Mission régionale d'autorité environnementale
BOURGOGNE - FRANCHE - COMTÉ

**Avis de la Mission Régionale d'Autorité environnementale
de Bourgogne-Franche-Comté
sur le projet d'implantation d'un parc photovoltaïque au sol
sur la commune de Chevannes (21)**

N °BFC-2024-4413

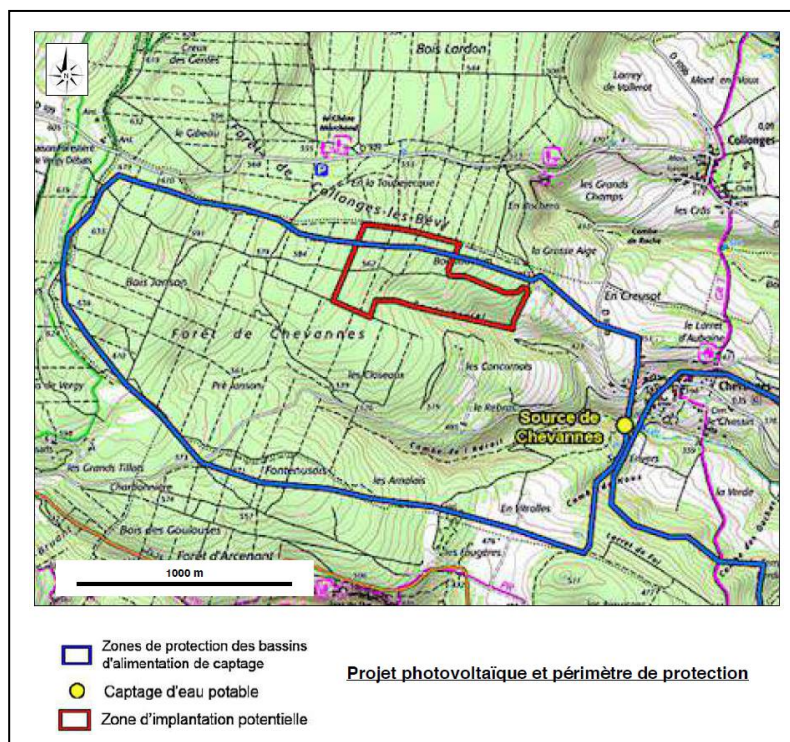
L'étude paysagère paraît globalement insuffisante et ne permet pas une bonne information du public. Seules trois photos sont présentées dans le chapitre « *Paysage et patrimoine* » de l'étude d'impact (vue sur et depuis le bourg de Chevannes et vue depuis la butte de Vergy) et les prises de vues sont de taille très réduite, ne permettant pas d'apprécier la manière dont le projet s'insère dans le paysage. Aucun photomontage de l'insertion des panneaux et des équipements techniques ne figure dans le dossier.

Le format panoramique proposé écrase également les perspectives et minimise les rapports d'échelle des éléments structurant le paysage. Les objets paraissant beaucoup plus petits sur une vue panoramique que sur une vue réelle, cela minimise donc fortement la place que prendra le parc photovoltaïque par rapport à la réalité. Le dossier montre que la Zip est visible depuis le site de la butte de Vergy, mais la qualité est trop faible pour apprécier sa visibilité effective.

Il serait nécessaire de présenter des photomontages de grand format, et pas seulement en format panoramique. Il serait également nécessaire de présenter des photos prises à 90 mm plein-format depuis la butte de Vergy pour restituer au mieux les bonnes proportions. Par ailleurs, il manque une analyse paysagère et des photomontages depuis le sentier de grande randonnée GR7 sur le tronçon Bévy-Arcenant qui traverse la commune de Chevannes du nord au sud, avec des angles de visibilité vers la zone de projet.

- **de compléter le volet paysager par des prises de vue autres que panoramiques, en grand format, de bonne qualité et réalisées lorsque les arbres et les sols sont nus (hiver), ainsi que par des photomontages afin de mieux appréhender les impacts du projet sur le paysage et le patrimoine ;**
- **d'inclure dans l'analyse paysagère, le GR7 afin de disposer d'une perception visuelle des sites exhaustive afin de mieux étayer la qualification des enjeux et impacts du projet ;**
- **de revoir les mesures ERC permettant d'apporter l'assurance d'un niveau suffisant d'insertion du projet dans son environnement paysager.**

Figure 5 : Projet et faune (source : chapitre V de l'étude d'impact)

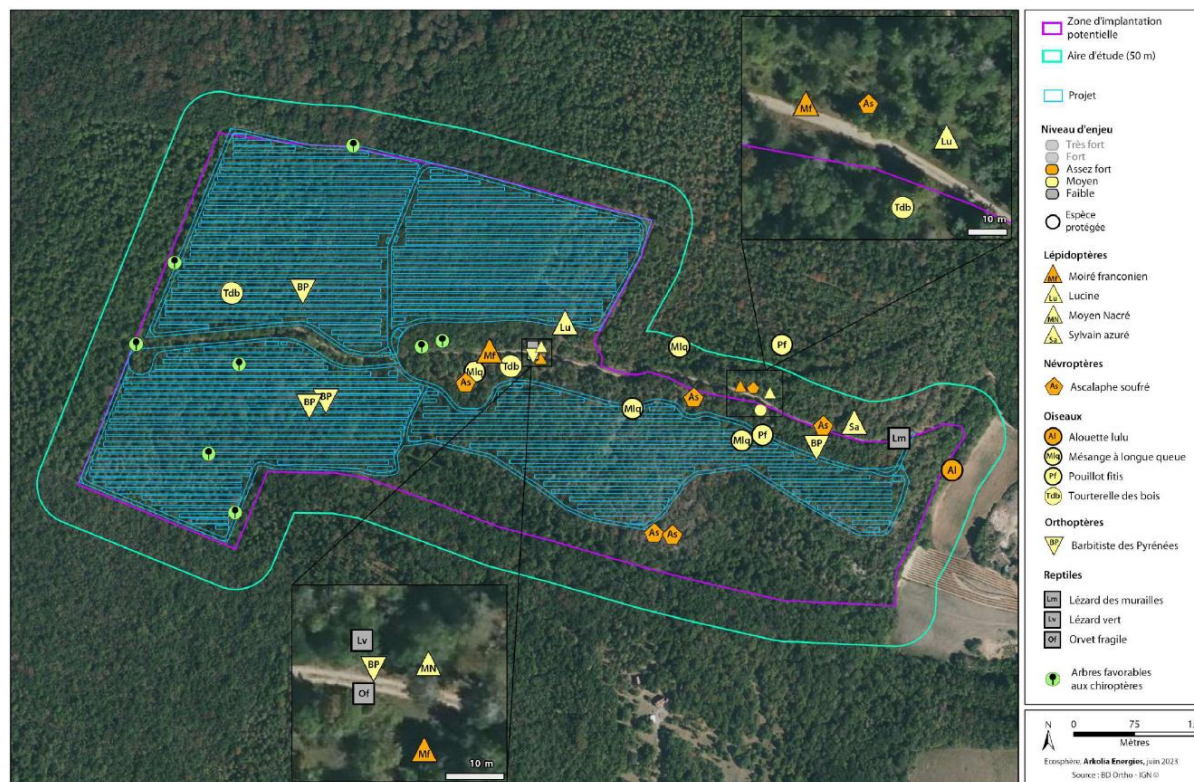
Les écoute nocturnes ont mis en évidence une activité chiroptérologique importante traduisant un enjeu fort, avec le recensement de 15 espèces de chauves-souris (dont une dizaine d'espèces forestières) sur les 25 présentes en Bourgogne. Parmi les espèces contactées, plusieurs présentent un statut de conservation menacé telles que le Murin de Natterer (classé vulnérable en Bourgogne), la Noctule commune (classée vulnérable en France), la Pipistrelle commune, la Pipistrelle de Nathusius et la Sérotine commune (espèces quasi menacées en France), la Barbastelle et les Murins à moustaches et à oreilles échancrées (quasi menacés en Bourgogne) et la Noctule de Leisler (classée quasi menacée en France et en Bourgogne). Toutefois, seule la Barbastelle fait l'objet d'une présentation détaillée et il s'agit de la seule espèce à constituer, selon le dossier, un enjeu de conservation local (enjeu moyen)²³.

Cette conclusion interroge, d'autant plus que la présentation et l'analyse des espèces inventoriées apparaissent très incomplètes. À noter que des conditions défavorables ont potentiellement pu entraîner une sous détection des espèces en juin (problème de calibrage ou de pose des enregistreurs, mauvaises conditions météorologiques, stridulations continues d'une sauterelle, le Barbitiste des Pyrénées, près des micros)²⁴.

La recherche de gîtes arboricoles potentiels n'a permis d'identifier que huit arbres favorables aux chiroptères au sein de l'aire d'étude. Ce résultat paraît étonnamment faible au regard des 34 ha de forêt présentant un fort potentiel d'accueil pour des gîtes favorables. Globalement, l'enjeu lié aux chiroptères semble largement

- **compléter les inventaires en adaptant d'adapter les méthodes et pression d'inventaires pour l'avifaune migratrice et hivernante, et de présenter les données d'abondance ;**
- **compléter les échantillonnages pour les chiroptères (sous-détection des espèces en juin) et de renforcer le recensement des arbres gîtes au sein de l'aire d'étude pour compléter l'état des enjeux du site ;**
- **présenter une analyse complète des enjeux pour l'ensemble des milieux et les espèces contactées afin de proposer une évaluation proportionnée à la richesse environnementale du site ;**
- **revoir à la hausse le niveau d'enjeu pour les espèces à statut de conservation menacé (en danger, vulnérables ou quasi menacées) présentes sur le site.**

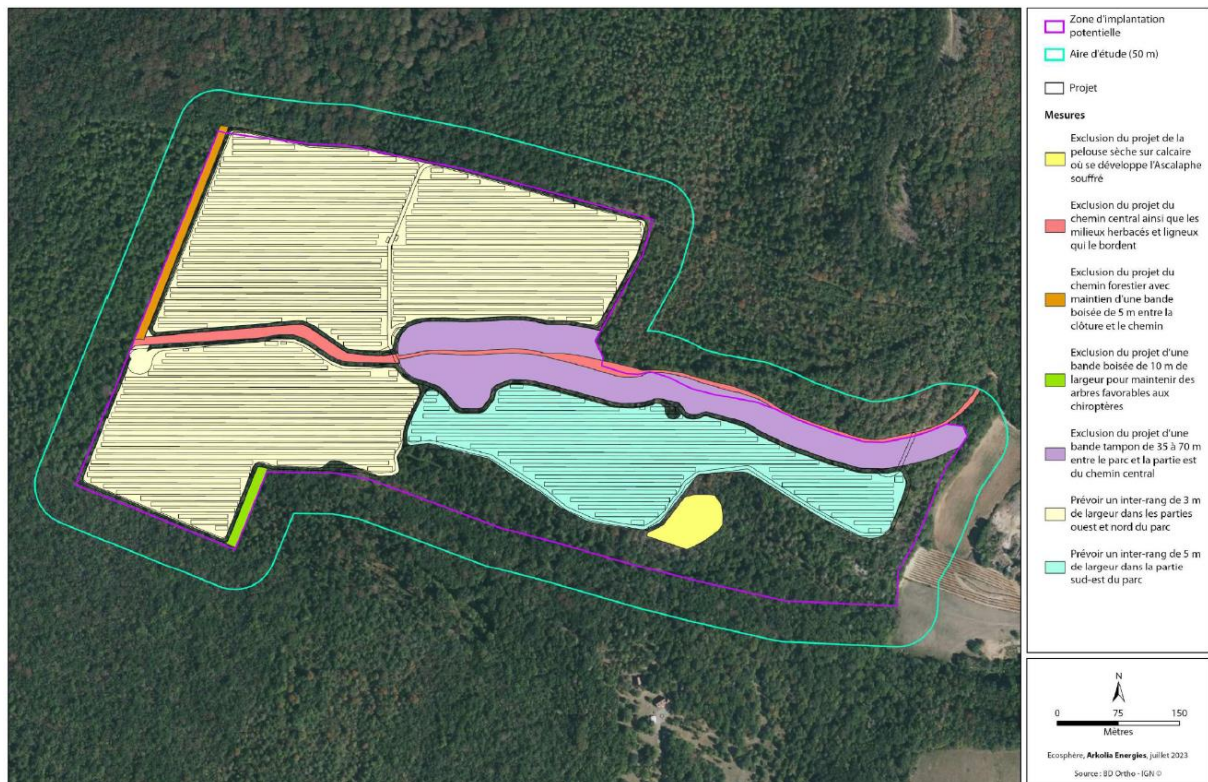
Pour les chiroptères, les incidences brutes sont jugées négligeables pour la perte de territoire de chasse, l'étude d'impact identifiant un « *risque de destruction d'individus de Barbastelle existant du fait de la*

présence d'arbres à gîtes potentiels mais faible et non significatif ». Cette formulation contradictoire ne permet pas de comprendre le niveau d'impact brut du projet sur les chauves-souris.

- de reprendre l'analyse des impacts bruts du projet de façon claire et détaillée, et de préciser leur durée et la période identifiée ;
- de mieux justifier le niveau d'impact brut retenu pour les espèces inventoriées et de le revoir à la hausse si nécessaire.
